INFORME TECNICO N° 0012-2021-ANA-DCERH/RVS

Asunto : Opinión favorable al Estudio de Impacto Ambiental detallado del proyecto Central Hidroeléctrica Alto Biavo presentado por Generación Eléctrica Río Biavo SAC

Referencia : Oficio N° 455-2021-SENACE-PE-DEAR

Fuente: Datos del EIA, Anexo 2.1.2, Planos Alternativa 2, Esquema de Drenaje (FI-160-DG-016-0), Oficio 455-2021-SENACE-PE/DEIN

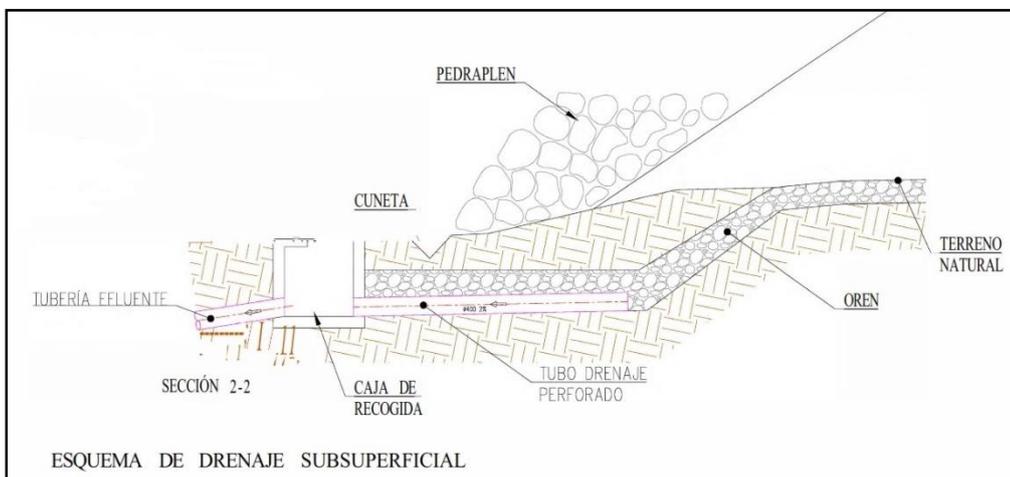
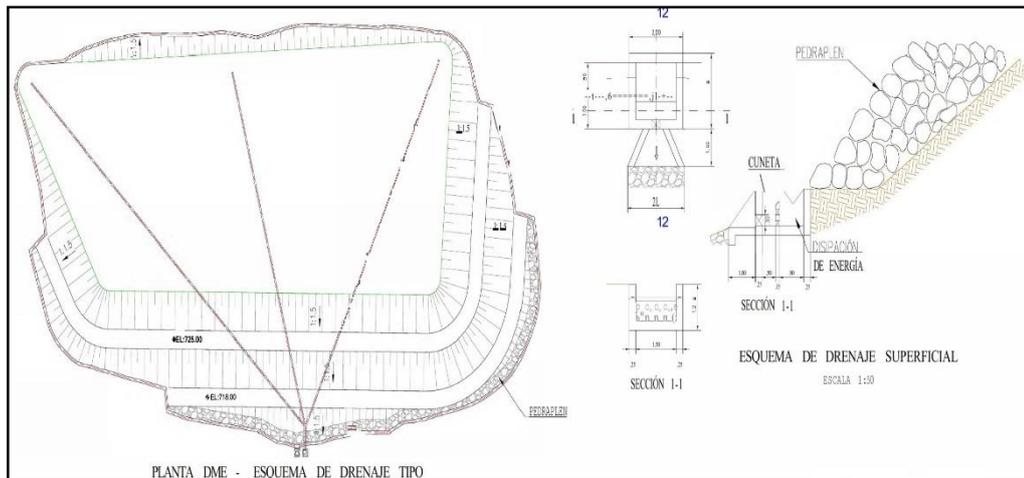
En el ítem 2.4.1.2.3, el administrado amplió la información y presentó los planos correspondientes en relación con los DME y las cunetas de coronación; sin embargo, en los planos no se aprecia el canal de descarga de cada DME, por lo que en los mismos planos deberán presentar a detalle la estructura de desfogue de las cunetas (que captan el agua de las precipitaciones) hacia las fuentes de agua.

En ese sentido, de la información complementaria remitida a través del Oficio N° 345-2021-SENACE-PE/DEAR, Oficio N° 381-2021-SENACE-PE/DEAR y Oficio N° 455-2021-SENACE-PE/DEAR se concluye que la presente observación ha sido absuelta.

Imagen N° 02: Vista de Perfil de la escalera de peces

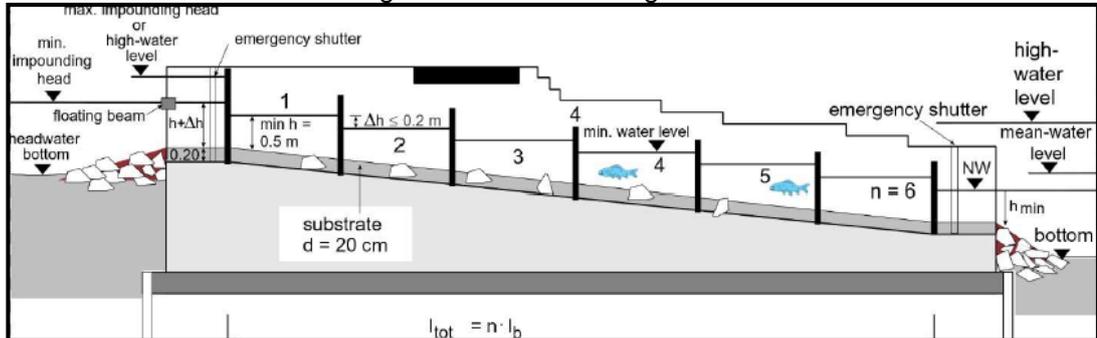
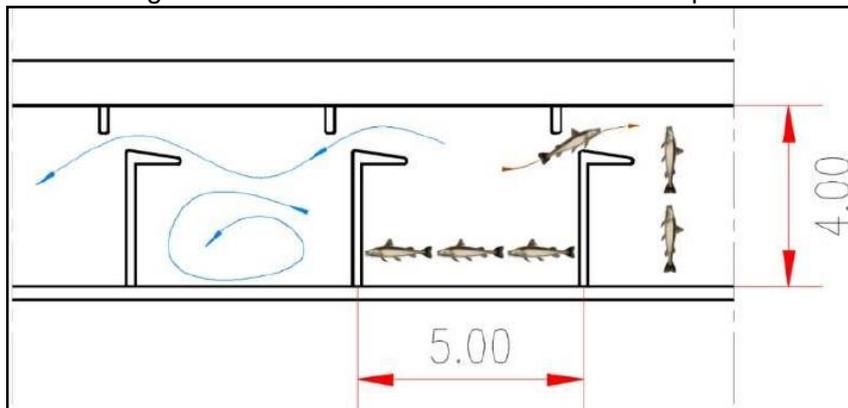
El administrado no presenta el esquema de la escalera de peces y de los componentes principales. Por lo que la observación, no fue subsanada.

En ese sentido, de la información complementaria remitida a través del Oficio N° 325-2021-SENACE-PE/DEAR se concluye que la presente observación ha sido absuelta

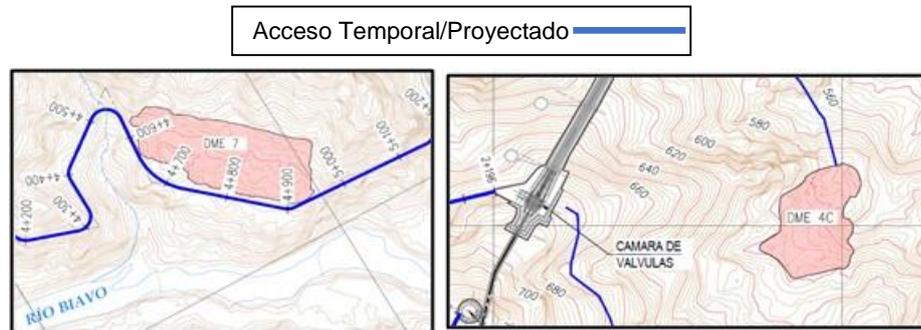
- o) Según el Plano FI-150-MT-002-2 y FI-150-MT-008-2 se muestra que el DME 7 y DME 4C respectivamente se ubicarán sobre una quebrada y/o faja marginal. Por otro lado, según el plano PC-01, uno de los vértices del DME-7 se encuentra en el río Biavo. Al respecto, el administrado deberá presentar la información en donde sustente que los componentes señalados no se ubican en cuerpos de agua superficial, caso contrario deberán ser reubicados.

El administrado amplió y reformuló el Plano FI-100-GE-004, y aprecia la poligonal de todos los componentes del proyecto y la distancia a los cuerpos de agua. Del mismo modo en el Plano FI-150-MT-002-2 se aprecia que el DME 7 no se ubica sobre un cuerpo de agua superficial ni en la faja marginal.

Fuente: Plano MF-01, Mapa de estaciones de monitoreo de calidad de agua y Sedimentos (Oficio 325-2021-SENACE-PE/DEAR)

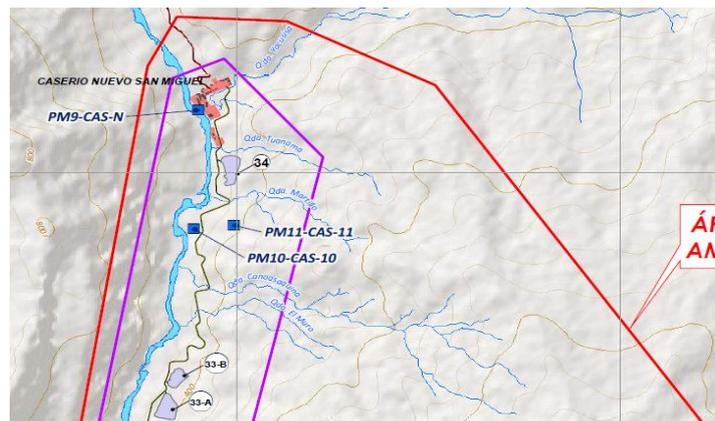
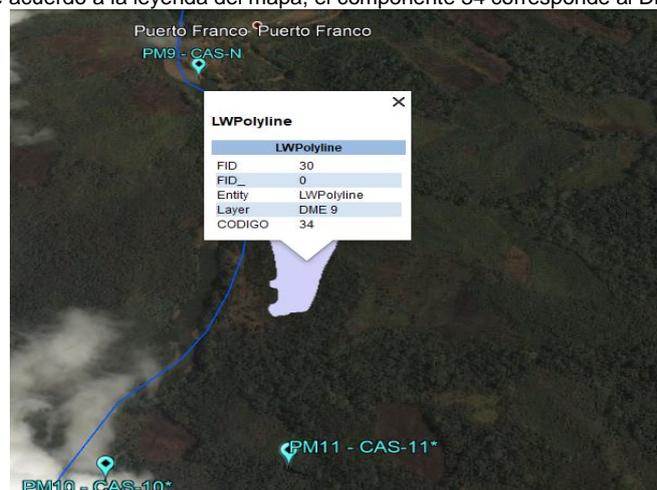
Sin embargo, la estación la estación PM9-CAS-N está ubicado aguas abajo del DME 9, tal como se aprecia en las siguientes imágenes

De acuerdo a la leyenda del mapa, el componente 34 corresponde al DME 9

Para el caso del embalse y de acuerdo a la siguiente imagen satelital, las estaciones PM1 - CAS-01 y PM2 - CAS-02, no están en el área del embalse
